Bilag 6

Notat om henvendelser modtaget i høringsperioden

Sagsnummer
2019-0007576

Omdannelse af Skelbækgade

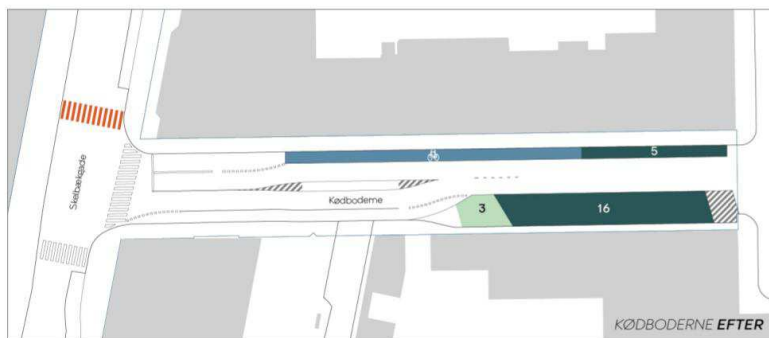
Kødboderne bliver den primære vej for skolebørn på cykel, der skal ned til cykelkælderen, og der etableres cykelsti på en del af Kødboderne frem til skolens indkørsel. Ud for overkørslen til skolen og cykelkælderen etableres en sikker stikrydsning **med en helle, der udformes**. Der er taget hensyn til, at **så** store lastbiler fortsat vil kunne passere og projektet bearbejdes ved den **konkrete udformning**, så der fortsat kan være **ind- og ud** kørsel til INCO's varegård i Kødboderne **med vare-og renovationsbiler**.

For at forbedre fremkommeligheden ved udkørsel fra Kødboderne etableres en højresvingsbane i Kødboderne ud mod Skelbækgade, så risikoen for kødannelse minimeres for hovedparten af biltrafikken, der skal svinge til venstre ved udkørsel.....

Der nedlægges en parkeringslomme med 5 pladser til parkering på vejarealet mellem Dybbølsbro og Kødboderne ud for skolen af hensyn til trafikikkerhed og fremkommelighed. **Samtidig etableres en højresvingsbane med afkortet cykelsti fra Dybbølsbro og ind i Kødboderne, der skal skabe bedre fremkommelighed for biltrafik ind i Kødbyen og større trafikikkerhed. Den afkortede cykelstien skaber den mest trafikikkerke løsning.**

Kødboderne - Udskiftning af vignet

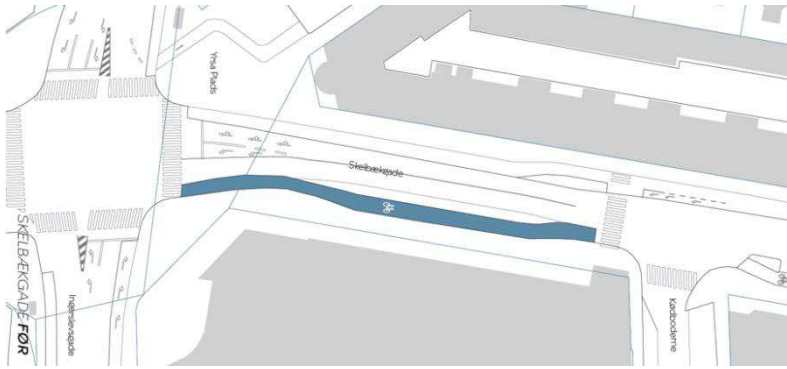
- **Redegørelsen, s. 5 og s. 8- vignet udskiftes:**
Kødboderne: Helleanlæg og p-pladser er justeret. Forvaltningen er blevet opmærksom på, at den indadgående cykelsti på trafikvignetten på s. 5 i redegørelsen ved en fejl ikke er markeret med blå farve.
Skelbækgade: Der indsættes en ny vignet, der viser vejforholdene i Skelbækgade (før/efter).
Ingerslevgade: Vignetter er præciseret med markeringer af cykelstier.

Skelbækgade - Nye vignetter i endelig lokalplan med billedtekst

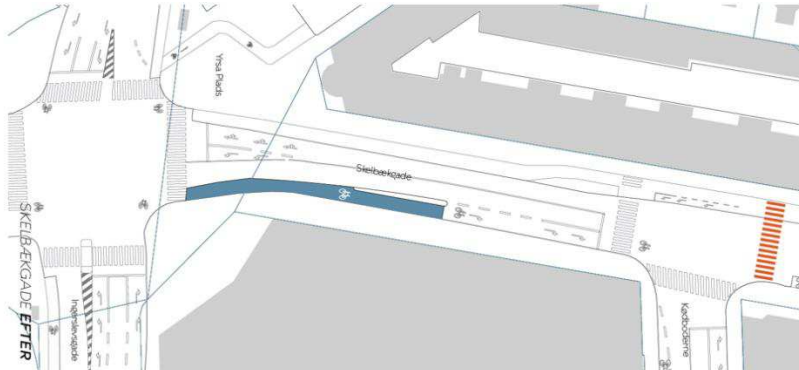
Skelbækgade før og efter ombygning. Der nedlægges 5 parkeringspladser. Der etableres højresvingsbane med afkortet cykelsti, som giver bedre trafikikkerhed for fodgængere og cyklister og bedre fremkommelighed for biler.

Forventet ombygning af krydset ved Dybbølsbro med nye cykelstier.

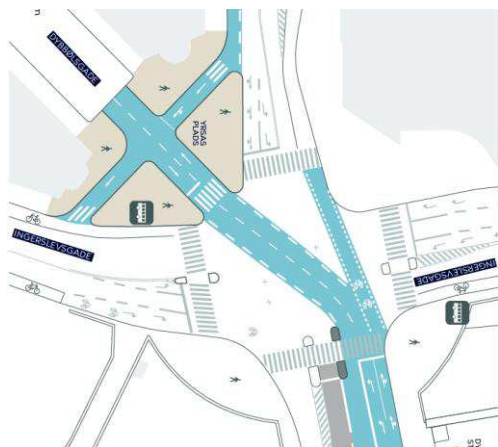
Ift. mulighed for afsætning er der planlagt for afsætningspladser i Ingerslevsgade tæt ved den sekundære indgang ved Dybbølsbro. Afsætningspladser i Skelbækgade vil skabe ophobning af trafik og skabe konflikter mellem krydsende fodgængere og cyklister. hvorfor de eksisterende 5 pladser nedlægges, se også pkt. 2.2.1 'Krydset Skelbækgade/Kødboderne'.

Ift. til den samlede trafikale løsning i krydset mellem Ingerslevsgade, Skelbækgade og Dybbølsbro kan oplyses, at krydset og Yrsa Plads ombygges med cykelsti, som vist på nedenstående tegning, for at fremme fremkommeligheden for cyklister. I forbindelse med detailprojekteringen kan der ske justeringer.

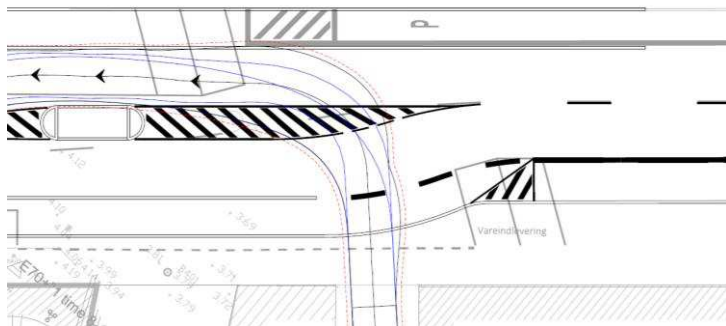
Forvaltningen medgiver, at der kan ske en ophobning af trafikken fra Dybbølsbro, og har set på muligheden for at etablere en højresvingsbane i Skelbækgade ind mod Kødboderne – både med fremført cykelsti/med grøn svingpil og afkortet cykelsti. Forvaltningen foreslår, at der etableres en højresvingsbane med afkortet cykelsti, se også pkt. 1.2.1. 'Trafik, infrastruktur og sikre skoleveje'.

- Redegørelsen s. 6, afsnittet 'Infrastruktur'
'.....Parkeringslommen anlægges med udstigningshelle, så bildøre ikke åbnes ud på cykelsti, og skolebørn ikke træder direkte ud på cykelsti. **Der er pt. 15 pladser på strækningen. Af disse nedlægges 9 pladser. 6 pladser omdannes til p-normspladser til afsætning.**
- Redegørelsen s. 6, afsnittet 'Bilparkering'
Der etableres ca. 16 bilparkeringspladser. Parkeringspladserne etableres på terræn på ejendommen og i Ingerslevsgade. **Jf. afsnittet 'Infrastruktur'**

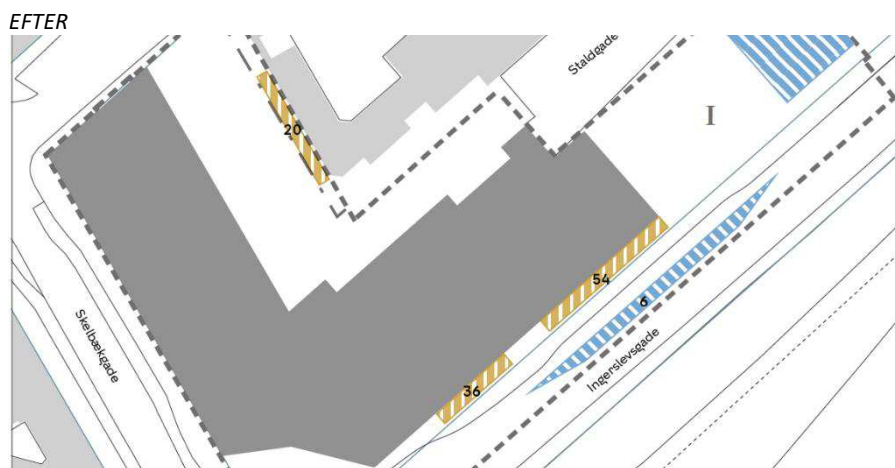
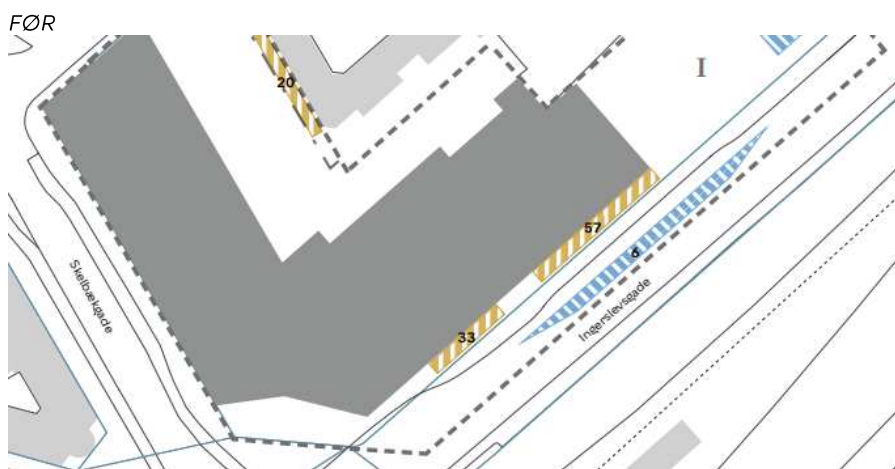
Højde på hegn: Det ønskes, at højden for hegn b måles fra en bestemt kote, da terrænkoten kan have forskellig højde på hver side af hegnet. Det foreslås, at hegnet måles fra kote 2,5.

Højde på hegn i skolegård: Forvaltningen er enig i, at det skal være entydigt, hvor højden på hegn måles fra, da der er forskelle i terræn på hver side af hegnet. I stedet for en fastlagt kote, som foreslået af bygherre, foreslås, at det præciseres, at højden på hegnet måles fra terrænets højde i skolegården.

- Bestemmelserne § 8 stk. 5
'.....Der må hegnes med åbent metalgitter, galvaniseret eller i farven blå eller sort. Hegn må højst være 1,6 m høje målt i forhold til det omgivende terræn i **skolegården på arealer, der vender ind mod Kødbyen.** Hegn a og b må placeres, som vist på tegning 6a. Mindst 60 % af hegn a skal være låger, der er åbne i det offentligt tilgængelige tidsrum, jf. stk. 4.'

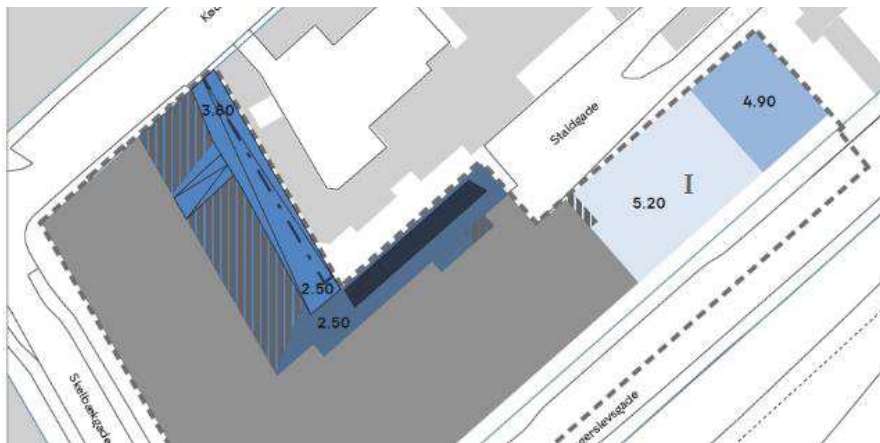
Bassin til regnvandsopsamling: Forvaltningen er enig i at det er hensigtsmæssigt, at der etableres et forsænket område til regnvandsopsamling, og at koten reguleres for det forsænkede område. Det foreslås, at koten reguleres fra kote 2,5 til kote 1,5. Da det er muligt at regulere de angivne koter med +/- 0,5 m foreslås, at der maks. kan være 1 meter mellem niveauerne. Forskellen mellem niveauer skal udlignes med trappetrin og rampe, så området kan anvendes til leg og ophold. Området må ikke hegnes. Bygherre har efterfølgende oplyst, at koten for aktivitetsfladen ønskes ændret fra kote 4,90 til kote 5,10, så områdets terrænfald kan rummes inden for den angivne kote. området.

- Bestemmelserne § 8, stk. 3
Der må ikke terrænreguleres mere end +/- 0,5 m i forhold til de på tegning 8 angivne koter **dog kan forskellen mellem niveauer angivet med kote 2,5 og det på tegning 8 markerede zone for placering af forsænket felt maks. være 1,3 m. Terrænregulering mellem det forsænkede flet og omgivende terræn skal ske med trin og ramper, og området må ikke hegnes.** I byrum A skal terrænregulering ske blødt afrundet og/eller med trin.
- Bestemmelserne § 8, stk. 5 'Byrum'
' Der kan desuden være grus eller metalriste under træer. **Der skal være en sti i den på tegning 6a markerede zone med en bredde på mindst 2 m.....'**
- Lokalplantegning nr. 8
Der er markeret et område, hvor der kan være et forsænket felt (mørk blå). Koten på en del af det lyseblå blå felt er ændret fra 4.90 til 5,20.

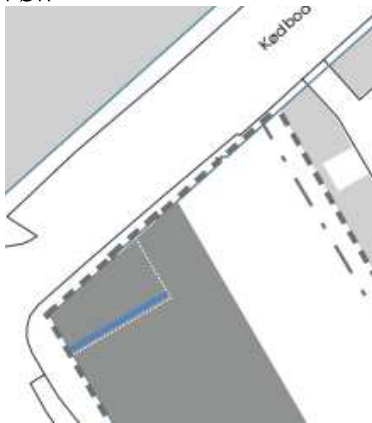
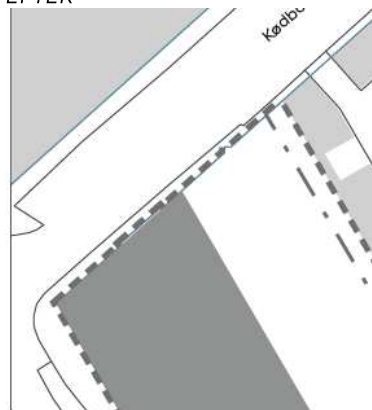
Bænk i kantzone: Forvaltningen forstår, at der er forskellige ønsker til anvendelse af kantzoner og byrum. Forvaltningen anerkender behovet for niveaufri adgang med rampe. Det foreslås, at bænken i stedet kan placeres i byrummet ved indgangen. Forvaltningen mener, at forslaget om, at bænk en skal etableres med ryglæn bliver for detaljeret.

- Bestemmelserne § 8 stk. 5
'Byrum A (plads ved Dybbølsbro) og byrum B (plads på hjørnet af Skelbækgade og Kødboderne)
'..... Der kan desuden være grus og/eller metalriste under træer.
Der skal være mindst 1 fast bænk i træ eller beton i byrum B.....'
- Lokalplantegning nr. 6c
Markering af kantzone a (blå streg) i byrum mod Kødboderne udgår.
